OBJET : **RAPPEL DE SÉCURITÉ (CANADA, EXPORTATION)**
Interférence du filtre à huile du moteur/l'essieu
moteur avant sur les versions 4x4 et 6x6 des
modèles 7300, 7400 et 7500 construits au cours de
la période du 27/9/2001 au 8/3/2004 et pourvus de
moteurs DT466 et DT/HT530

Fiche de consignes

Pose d'une trousse de réparation de filtre à huile court et d'adaptateur pour les camions à service sévère de modèles 7300, 7400 et 7500 4x4 et 6x4

1171820R1

Support du filtre du refroidisseur d'huile

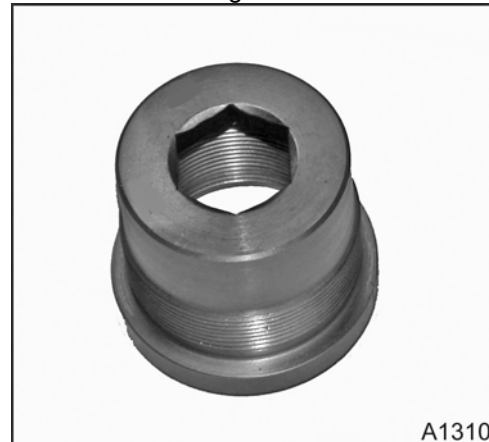
1. Surface d'étanchéité du filtre à huile
 2. Surfaces d'étanchéité de l'adaptateur
 3. Surface du filetage pour l'adaptateur
- Insérer l'adaptateur du filtre à huile court sur le support du filtre du refroidisseur d'huile à l'aide d'un outil hexagonal de 20 mm.

Outil hexagonal de serrage de l'adaptateur
Serrer l'adaptateur du filtre à un couple de 204 N.m (150 pi-lb).

Vérifier l'indicateur de niveau d'huile

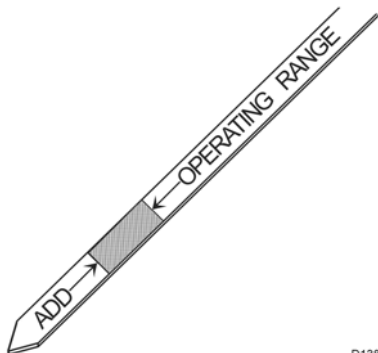
Vérifier le niveau d'huile et ajouter de l'huile de manière à ce que le niveau atteigne la partie quadrillée de la gamme de fonctionnement sur l'indicateur de niveau d'huile.

NE PAS remplir au-dessus de la partie quadrillée de la gamme de fonctionnement.
